Вопросы к Беловой — Табельная (этап 3), комплекты КР и АР

Модели: **1439-2025-3_Круглое поле_3_КР_КЖ_Ч1_Здание табельной на ст.Круглое поле.ifc**; модель АР Табельной; **1439-2025-3_Круглое поле_3_АР_ПОМ_Ч11_Здание табельной на ст.Круглое поле.ifc**. Исходные данные: ПД КР Табельной (разрез 3-3 приямка), типовой проект 3.006-КР-1-2.6, Паспорт технический «Здания инвентарные стандартного исполнения» (апрель 2026), EIR ОЭЗ «Алабуга» (таблицы А1, А2, цвета).

Комплект КР

ПД: Паспорт технический «Здания инвентарные стандартного исполнения» (состояние на апрель 2026), стр. 10
Модель: модель АР Табельной (имя файла на скриншоте не видно — указать полное имя .ifc)

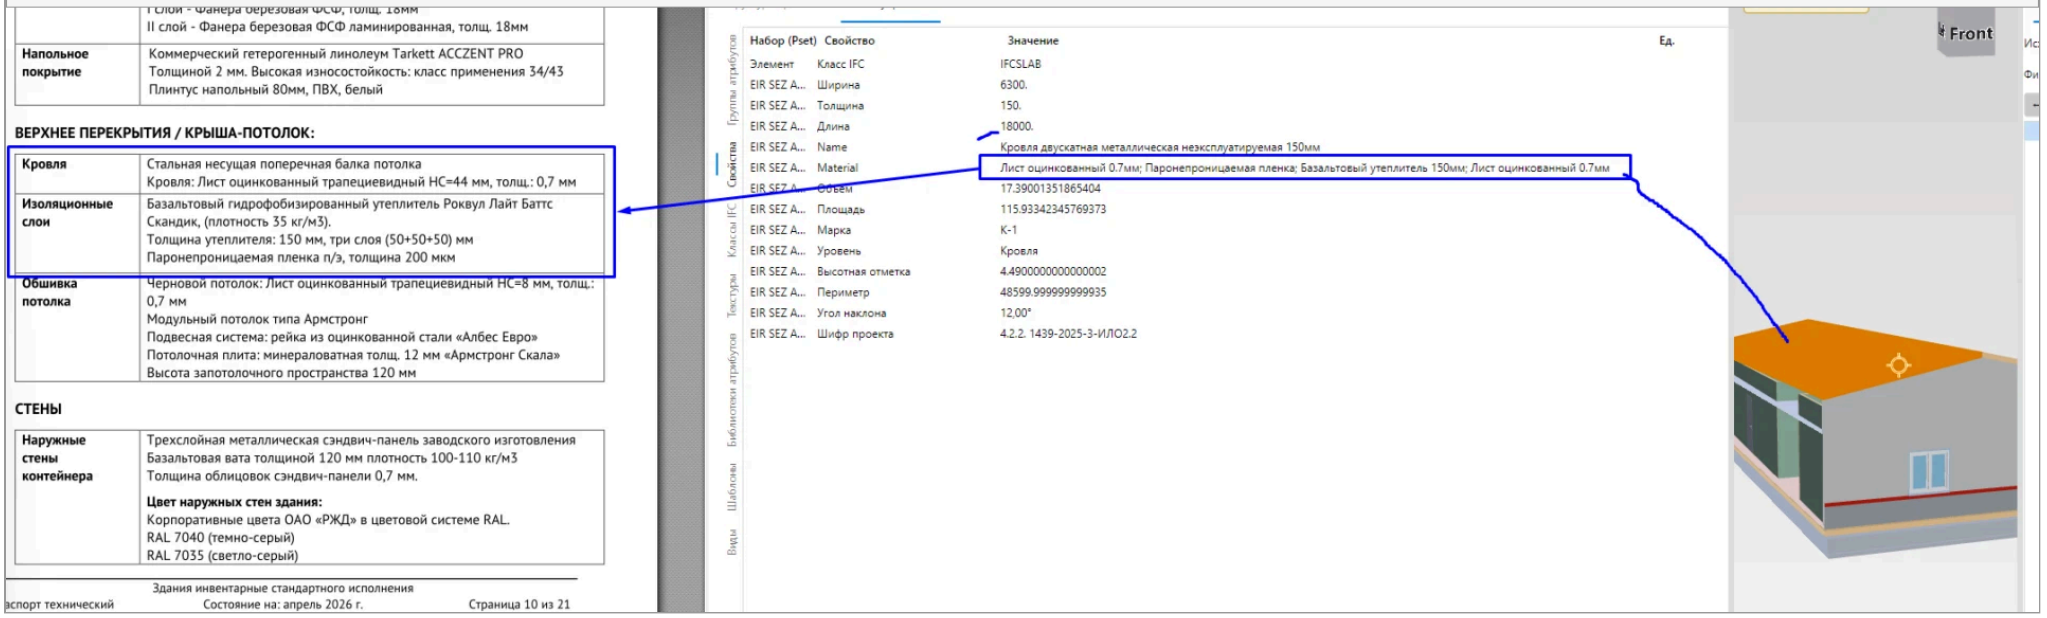
1. **Откуда в перегородках гипсокартон?** Привести в соответствие Material с ПД и другие атрибуты. Внимание уделить значениям атрибутов — взять их именно из перечня в ПД. Смотреть в ВОР.

> **Дополнительно по скриншоту (проверить в модели):** толщины 105 мм в ПД нет: перегородки ≈80 мм (+ облицовка 2×0,7), наружные стены — 120 мм.

ПД: перегородки — сэндвич-панель, базальтовая вата 80 мм; наружные стены — 120 мм. Модель: Ст-16 «Сэндвич панель стеновая 105мм», Material «Листы гипсокартонные влагостойкие…».

Модель помещений: оси продублированы, помещение 9 — Г-образная полоса вдоль стен.

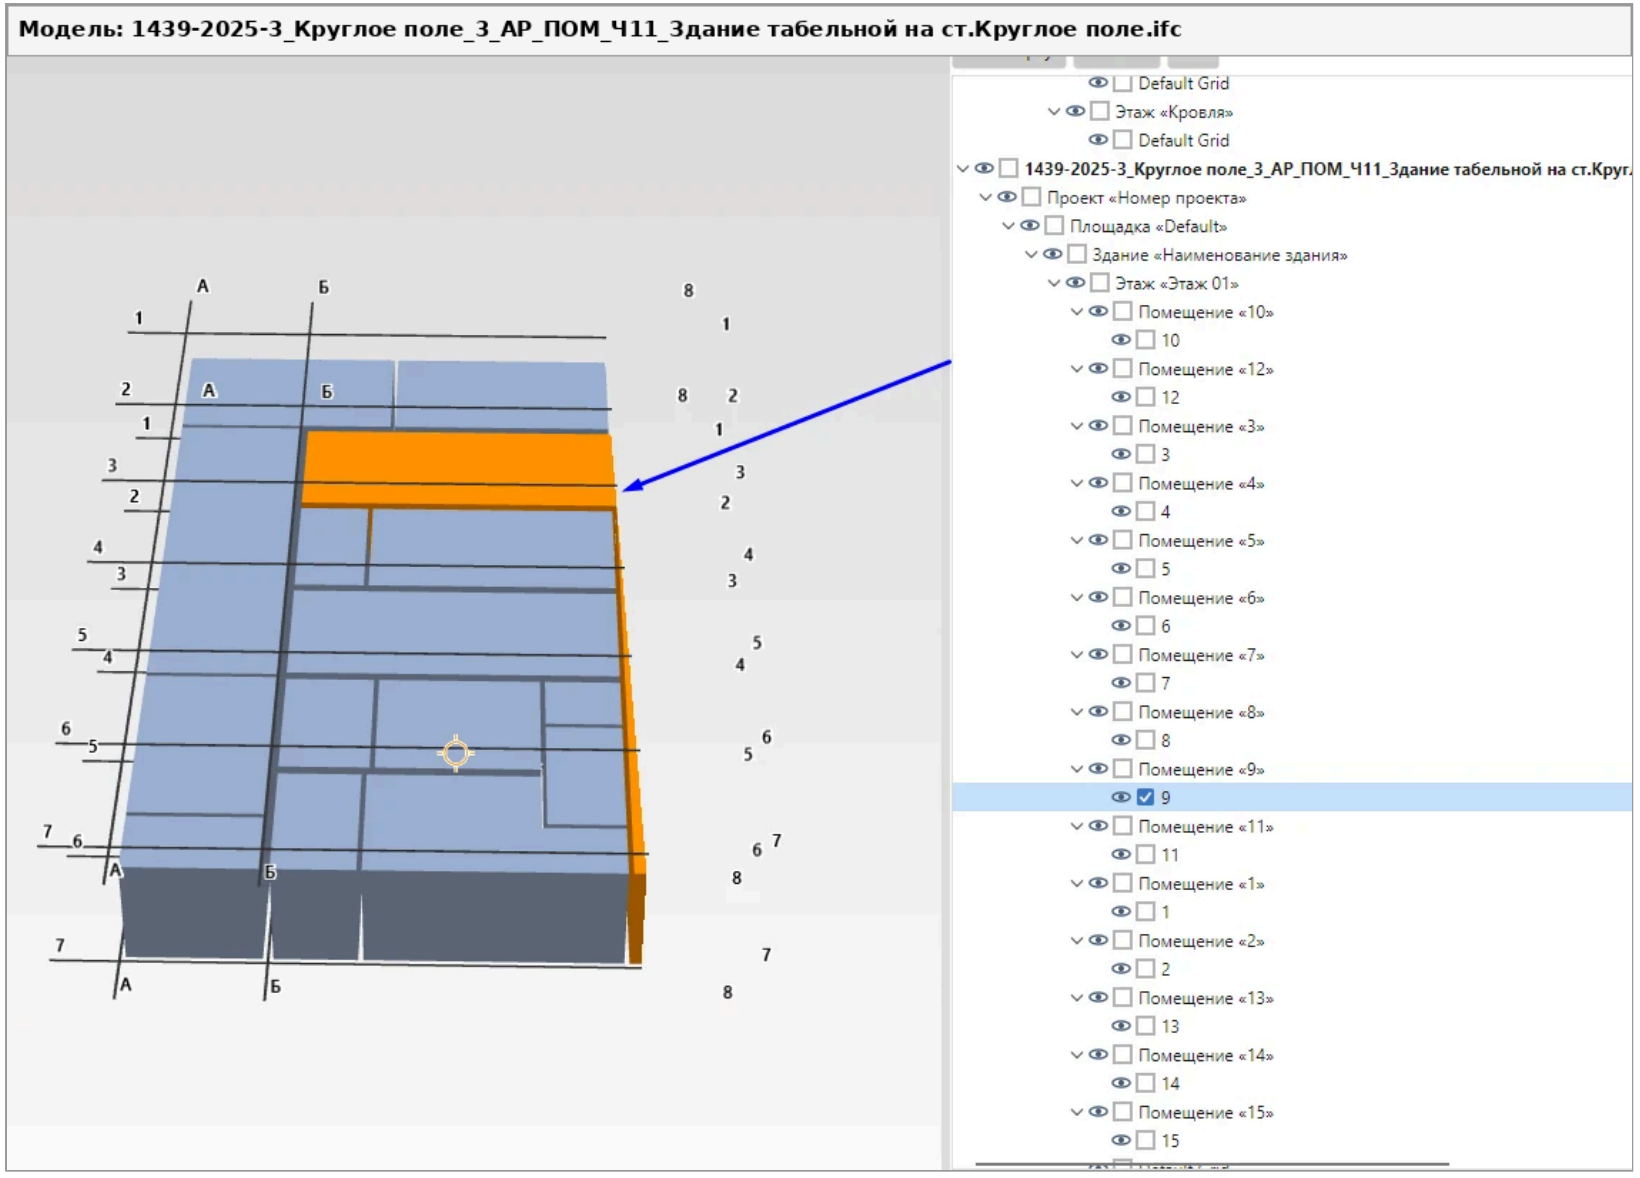
3. **Оси по этажам не дублировать!!!** Эти здания одноэтажные, достаточно осей с одного этажа.
4. **Помещение 9 — что за агузок?**
5. **По табельной не увидел файлов с мебелью.**

Дополнительно по скриншоту (проверить в модели): в модели помещений не заполнена шапка: Проект «Номер проекта», Площадка «Default», Здание «Наименование здания».
